OFICIO N° 1641 -2017-ANA-DGCRH

Asunto : Opinión favorable al Informe Técnico Sustentatorio para la
"Modificación del Programa de prospección sísmica 2D-Lote
145 Zona 1 - Bagua", presentado por Andean Exploration
Perú S.A.C.

INFORME TÉCNICO N° 1051-2017-ANA-DGCRH-EEIGA

ASUNTO : Opinión favorable al Informe Técnico Sustentatorio para la "Modificación del Programa de prospección sísmica 2D-Lote 145 Zona 1 - Bagua", presentado por Andean Exploration Perú S.A.C.

Figura 1 Diagrama de flujo para los campamentos base y sub base

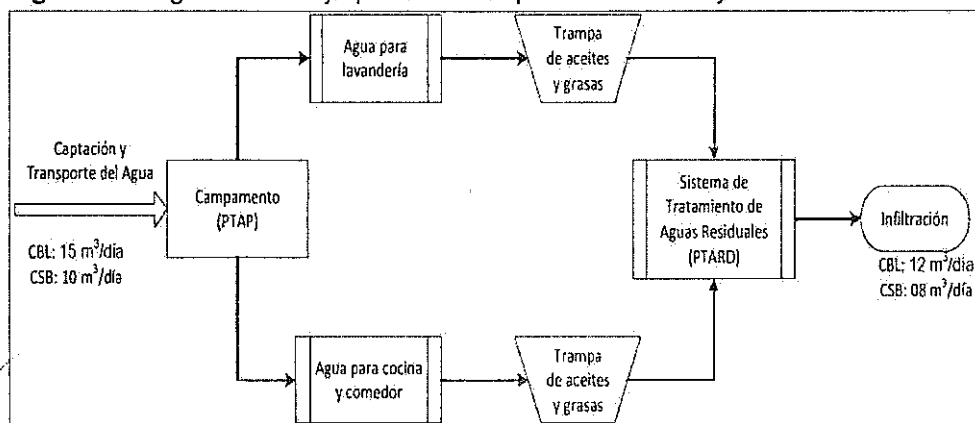
En la información complementaria se presentaron los balances de agua para los usos doméstico e industrial (ver figuras 1, 2 y 3), los cuales fueron aprobados anteriormente en el EIA.

Andean indica que para el ITS de modificación del programa sísmico 2D no habrá modificación en el requerimiento de agua para el desarrollo del proyecto, porque se mantendrá la misma longitud de líneas sísmicas, la cantidad de HP, CV, DZ, CBL y CSB aprobadas en el EIA.

Figura 3 Diagrama de flujo para la prospección sísmica (uso industrial)

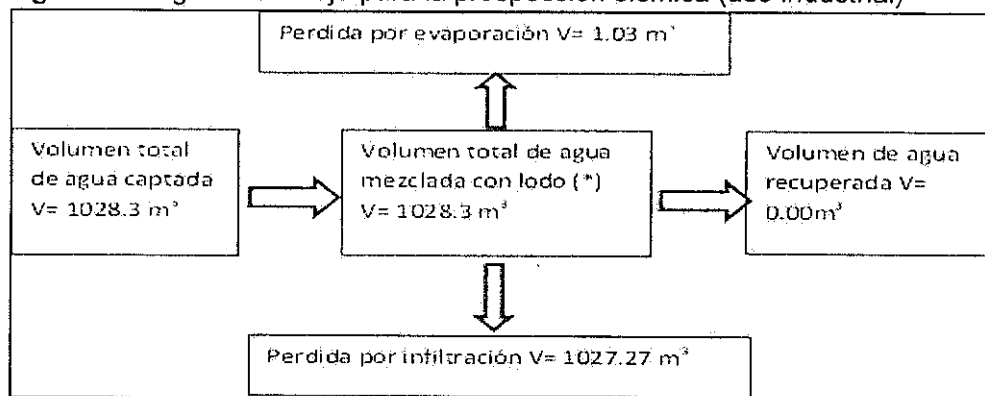
Con referencia al manejo de las aguas requeridas para las actividades industriales (prospección sísmica) no se prevé contar con aguas residuales.
